Service Information

1. Ausschaltmöglichkeit Multi PIP durch die Einführung von V67 Software

4. Neue Deflektionseinheit auf 25" Bildröhren in FL1.17 und FL2.16 Geräten

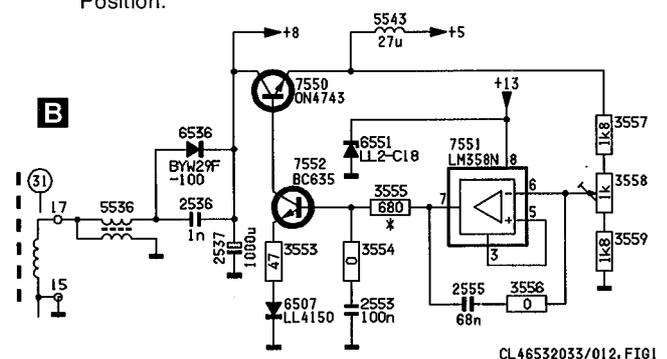
In der Woche 9405 wurde die Bildröhre der 25" Geräte von A59EAK252X43 (4822 131 20501) in A59EAK252X44 (4822 131 20602) geändert. Diese Bildröhren haben eine andere Deflektionseinheit. Die Änderung wurde in Geräten eingeführt, deren Seriennummer mit AG12 oder höher beginnt.

Gleichzeitig wurden mit dieser Änderung auf dem LSP auch die folgenden Komponente geändert:

- 2504 und 2505 werden 270pF (4822 122 20054)
- 2520 wird 390nF (4822 121 51527)
- 3504 und 3506 werden 1 Ω (4822 053 11128)
- 3602 wird 22k (4822 100 11213)
- 3603 wird 10k (4822 051 10103)
- für -/19 Geräte 3603 kommt 6k8 (4822 051 10682)
- 3633 wird 150k (4822 051 10154)

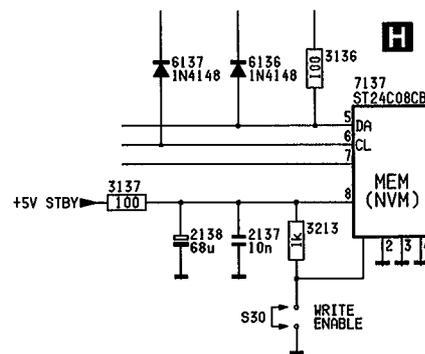
Der Unterschied zwischen dem alten und dem neuen SSP ist wie folgt: (siehe Abbildung unten):

- Position S30 Pinstrip 3P zugefügt (4822 265 31009)
- Position 3213 1kΩ zugefügt (4822 051 10102)
- Position 4127 Verbindungsdraht zugefügt (4822 051 10008)
- Positionen 4135 und 9228 entfernt
- Position 7137 in ST24C08CB1 geändert (4822 209 32283)

S30 = OPEN: READ ONLY SERVICE SETTINGS
S30 = CLOSE: READ/WRITE SERVICE SETTINGS
